**II/272 LITOL, REKONSTRUKCE**

**002.1 ČSOV konstrukce TZB**

**002.1 / 1**

**5**

## FOTODOKUMENTACE K ZBV č. 5

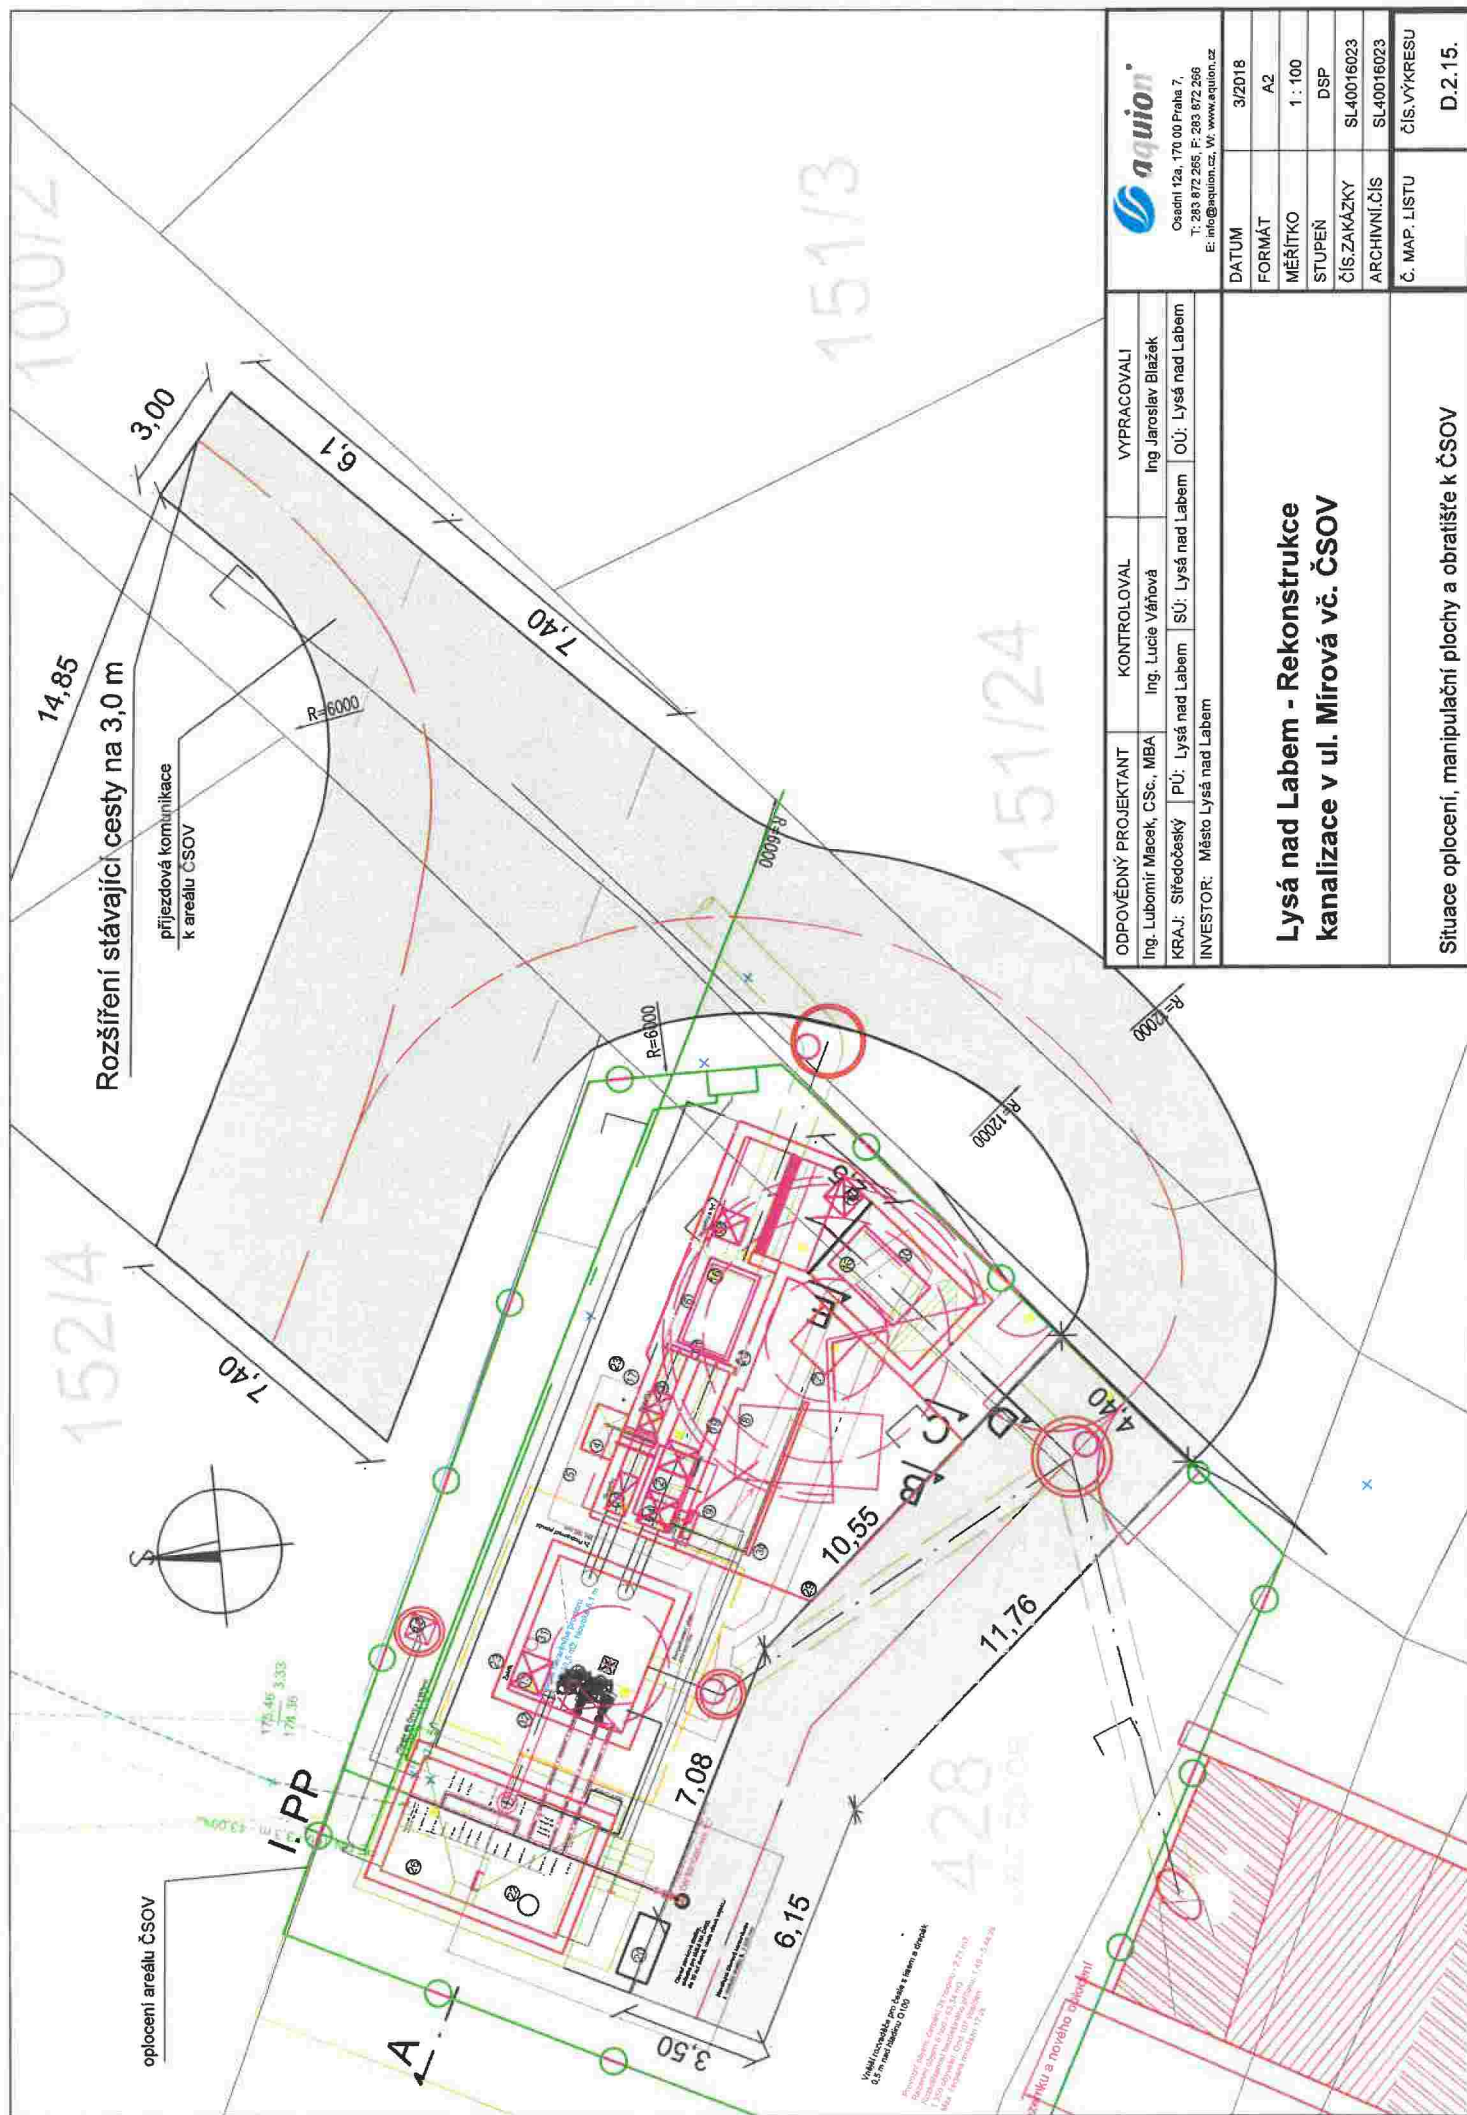
Během realizace stavby bylo zjištěno, že stávající čerpací stanice je v kolizi s nově budovanou ČSOV. Bez odstranění stávajícího objektu ČSOV nebylo možné vybudovat objekt nové čerpací stanice. Provozovatelem stávajícího objektu ČSOV je objednatel, který rozhodl o odstranění objektu (viz doklad č. 12 - Pokyn objednatel). Železobetonový opad z demolovaného objektu byl zhotovitelem odvezen na skládku a potvrzení o převzetí odpadu je doloženo jako doklad č. 13.

Situace stávající čerpací stanice odpadních vod v kolizní poloze se stavbou nové ČSOV

Tato změna je vyjádřena položkami novými č.144, 145, 146, 147 a 148 a zvyšuje smluvní cenu stavby o 680.742,77,- Kč bez DPH.
